port
DOSSIER D'ENREGISTREMENT :
ICPE DE NARROSSE

Mémoire en réponse au courrier de la DREAL
du 06/10/2023

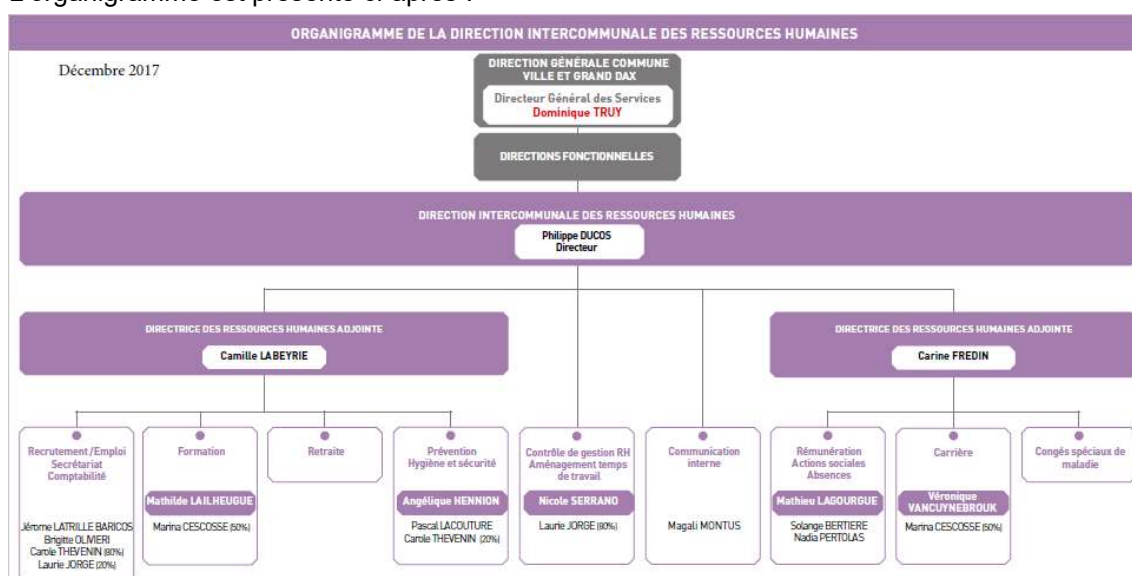
Concernant les capacités techniques, vous valorisez des ressources humaines et matérielles. S'agissant des ressources humaines, il est principalement fait état du personnel d'exploitation ; en revanche l'établissement étant une ICPE, il est nécessaire que l'exploitant dispose de compétence humaine en matière d'hygiène, sécurité et environnement (HSE).

Or sauf erreur, ce point n'est pas détaillé dans votre dossier. Il convient donc d'y remédier et détailler les ressources mobilisables par l'exploitant en matière d'HSE (même si celles-ci sont déléguées).

La communauté d'agglomération du grand Dax dispose d'une Direction Intercommunale des ressources humaines, comprenant un service Prévention Hygiène et Sécurité.

L'organigramme est présenté ci-après :

Figure 1 : Plan de circulation de l'installation

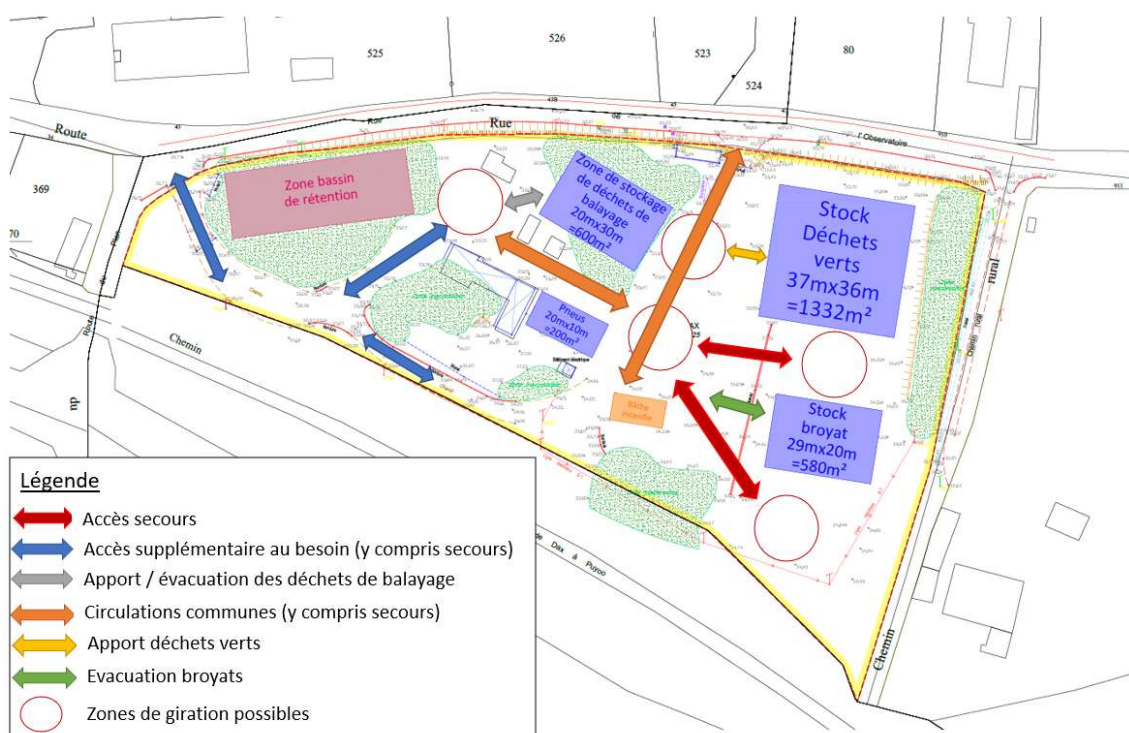
Vous concluez à la conformité des caractéristiques des voies engins sans en apporter la justification au travers d'un plan par exemple. Il convient d'y remédier.

La voie engin est une voie qui permet la circulation autour des bâtiments d'exploitation. Or, le site objet de la présente demande ne dispose pas de bâtiment d'exploitation, il n'est donc pas concerné par ces prescriptions.

Le site dispose de deux accès et de voiries suffisamment dimensionnées pour accéder aux différents stocks de déchets.
